Avis délibéré sur le projet de centrale photovoltaïque au sol et flottante sur la commune d'Athis (51), porté par SAS URBA 384

n°MRAe 2023APGE72

Nom du pétitionnaire	SAS URBA 384
Commune	Athis
Département	Marne (51)
Objet de la demande	Projet de centrale photovoltaïque au sol et flottante
Date de saisine de l'Autorité environnementale :	16/05/23

Figure 1 – localisation et plan de masse du projet

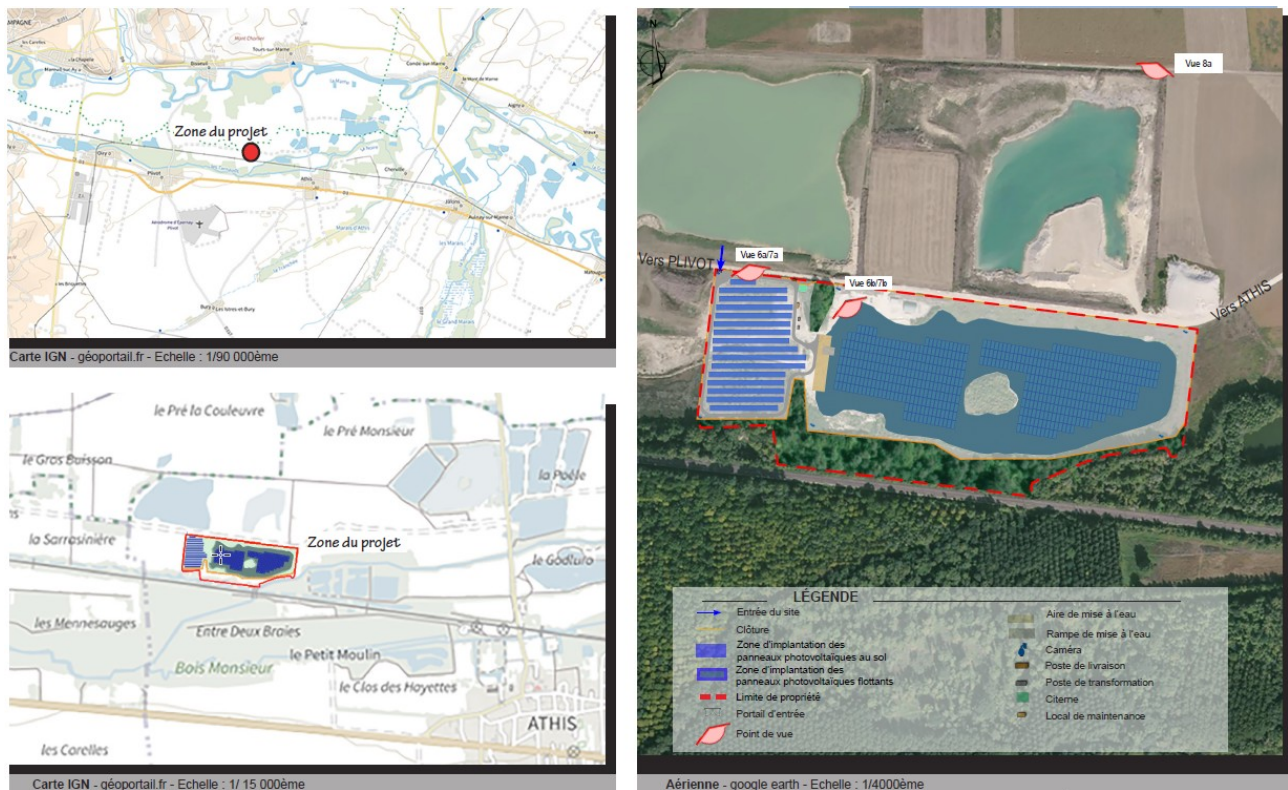
Selon l'étude d'impact, la surface totale du parc d'Athis est d'environ 12,5 hectares, dont 3,54 ha sont occupés par les panneaux solaires. La surface de captage projetée au sol est d'environ 0,94 ha pour la centrale au sol et d'environ 2,58 ha pour la centrale flottante. Selon la notice de présentation du dossier de permis de construire, l'emprise totale de la centrale (surface clôturée) est d'environ 10,6 ha.

La centrale au sol est composée de 140 tables de panneaux photovoltaïques comprenant chacune 27 modules. Cette centrale étant localisée au sein de la zone rouge du PPRI (plan de prévention des risques inondation), les tables ont été surélevées pour se situer au-dessus des plus hautes eaux connues (PHEC) à 73.56 m NGF. Pour la centrale flottante, 557 tables de panneaux photovoltaïques comprenant chacune 18 modules sont envisagées. Leur assemblage avec les flotteurs viendra constituer une couverture sous forme d'une étendue importante artificielle et sombre (mention figurant page 271 de l'EI)

La centrale photovoltaïque comprendra 2 postes de transformation et 1 poste de livraison. Au regard des risques liés aux inondations, ces postes seront surélevés à 2.10 m (80 cm de hauteur de socle et 1,30 m sur pilotis). Pour assurer de manière optimale la maîtrise du risque incendie, une citerne souple de 60 m³ sera implantée sur le site.

La structure flottante peut être ancrée aux berges ou ancrée au fond du lac. La solution technique d'ancrage dépend des caractéristiques du sol au fond du lac et sur les berges. D'après le dossier, des pieux vissés seront implantés sur les berges et espacés d'environ 15 à 20 m les uns des autres sur tout le contour du lac afin de fixer la totalité des îlots. Ils seront enfoncés dans le sol à une profondeur entre 1 et 1,5 m. Les îlots seront reliés aux pieux par l'intermédiaire de câbles.

Ces possibilités seront validées avant implantation par une étude géotechnique. L'Ae indique que la solution d'ancrage par longrines ou plots béton pourrait être préférable au regard des risques de pollution des eaux souterraines, notamment en cas d'incendie du fait de la percolation des sols par les pieux et de la faible profondeur de la nappe et quelle devrait être étudiée autant pour la partie terrestre que pour la partie flottante (cf chapitre 2.2. du présent avis).

L'Ae recommande au pétitionnaire d'étudier et comparer des solutions d'ancrage au sol et sur les berges, par longrines ou plots béton pour retenir celle ayant le moindre impact environnemental.

Figure 2 – habitats naturels identifiés sur la ZIP

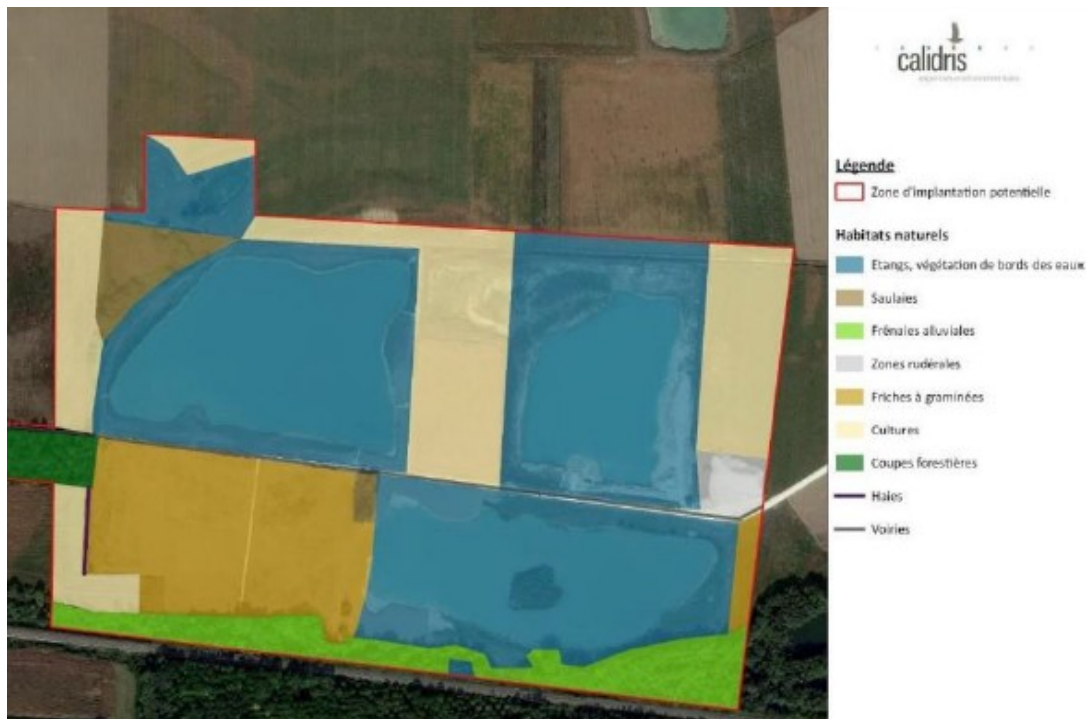
L'étude écologique porte sur la ZIP (qui concerne 3 communes). La ZIP comprend principalement des plans d'eau (26,5 ha), des cultures intensives (9,5 ha) et des espaces en friche (6,8 ha). L'extrême sud-est du site est occupé par un boisement.

Au sud de la ZIP, la Frênaie alluviale, habitat d'intérêt communautaire et zone humide, présente un fort enjeu de conservation. Cet habitat ne sera pas impacté par le projet.

Selon l'Ae, les habitats à décrire sont ceux issus de la remise en état précitée de la carrière.

Les panneaux solaires occuperont une grande partie (non quantifiée dans le dossier) de la surface du plan d'eau, ce qui laisse supposer une incidence forte sur les paramètres physico-chimiques de l'eau, et par extension sur la flore aquatique peu décrite dans l'étude, ainsi que sur les peuplements de poissons.

L'Ae recommande au pétitionnaire de décrire la flore aquatique présente sur le site.
